AVIS DU CONSEIL NATIONAL DE LA PROTECTION DE LA NATURE
art. L411-1 et L411-2 du livre IV du code de l'environnement

Référence Onagre du projet : 2024-11-13b-01685 Référence de la demande : n° 2024-01685-041-001

Dénomination du projet : Ligne Nouvelle Montpellier-Perpignan Premières interventions préparatoires de la phase 1 du projet

Demande d'autorisation environnementale - Date de mise à disposition : 04/10/2024

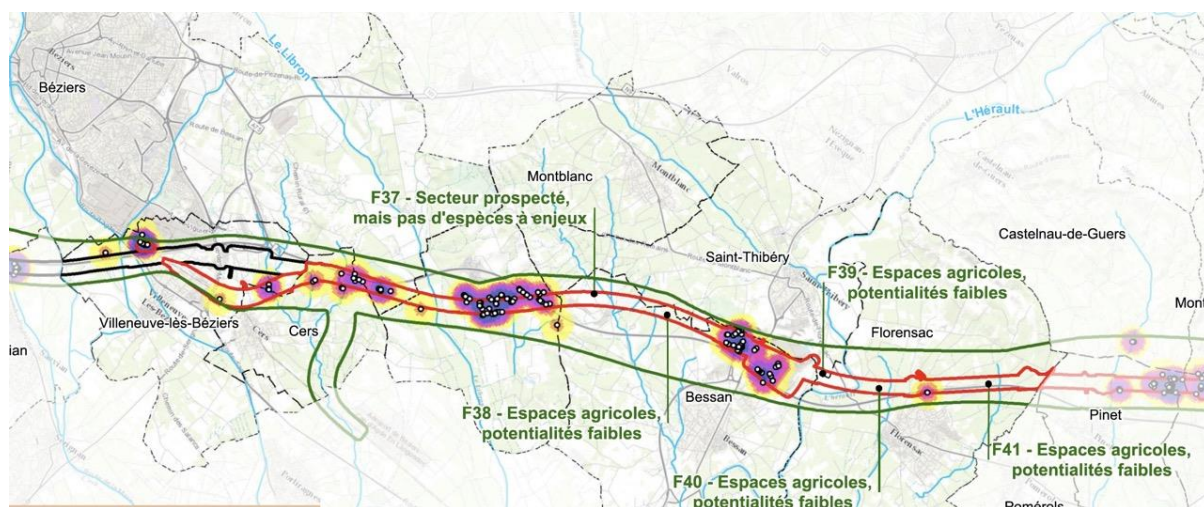
Si la pression d'inventaire semble globalement bien répartie pour les vertébrés, notamment les oiseaux (sauf pour la zone 012, pourquoi cette omission ?), elle est plus faible pour certains groupes. La flore, plus complexe à inventorier, n'a semble-t-il pas du tout été recherchée le long de plus de la moitié du tracé ! Il en va presque de même pour les insectes. (Réserve 4)

Figure 1. Cartographie représentant la pression d'inventaire pour la flore sur le secteur 4. Plus de la moitié du tronçon n'a fait l'objet d'aucun inventaire. Des espèces protégées peuvent toutefois être présentes en marge des milieux agricoles, et des espèces messicoles menacées peuvent s'y trouver.

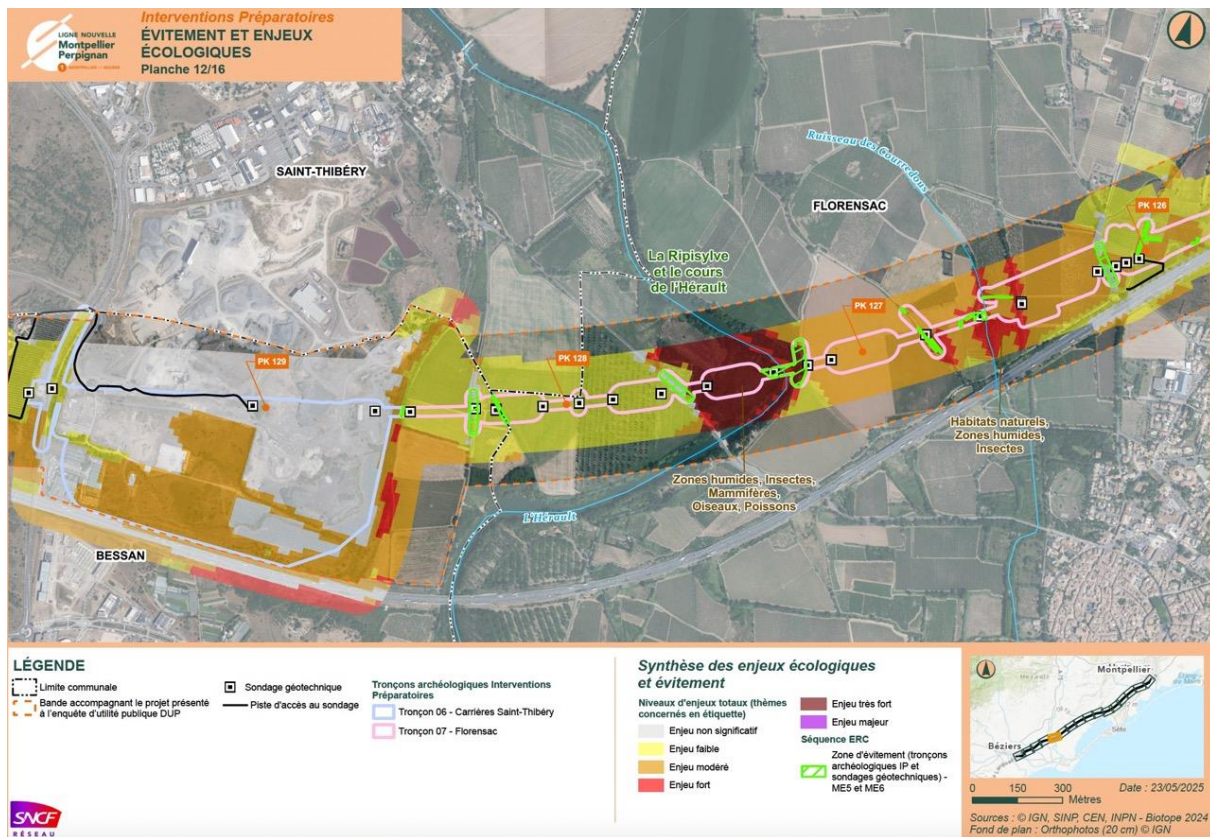
Le CNPN souhaitait que les cartographies des mesures d'évitement présentées mettent **plus** en évidence l'évitement des milieux forts à très forts. Le CNPN entendait par là qu'il attendait davantage d'évitement de ces milieux, et d'engagements en la matière à travers une cartographie.

Par exemple, sur la carte suivante, la CNPN aurait attendu un évitement des enjeux très forts, ou une justification (sans garantie de recevabilité) de l'absence d'évitement.

On ne comprend pas, sur la carte ci-dessus, ni sur la plupart des autres, ce qui justifie l'évitement de certaines zones, et l'absence d'évitement de la zone avec l'enjeu le plus fort. Le CNPN attendait une amélioration en la matière, et davantage d'explication. Le pétitionnaire a simplement remis les cartographies déjà présentes dans le DDEP. ([Réserve 12](#))
